Kundendienst- Schnellbrief

München, 6. April 1955

Nr 13/M

Neueste Ausführung:

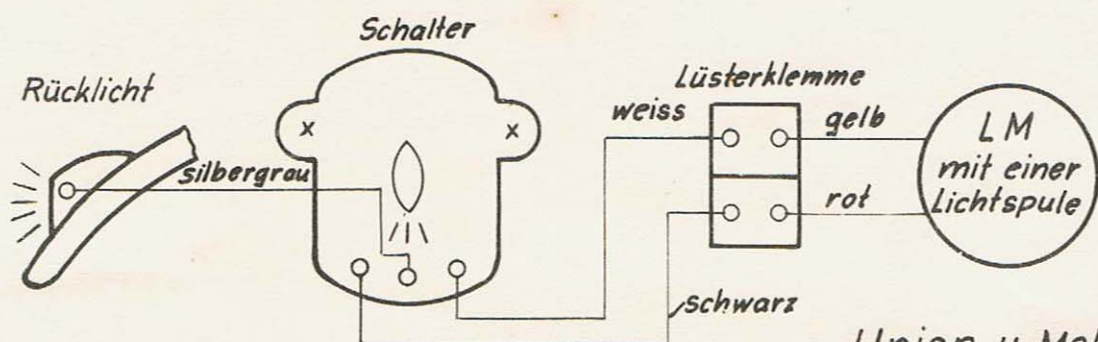
Das Wort "neueste" des ersten Schaltbildes (oben) ist zu streichen, da in der Zwischenzeit ein vieraderiges Kabel zum Einbau gelangt. Das dafür gültige Schaltbild reichen wir in einem unserer Schnellbriefe nach.
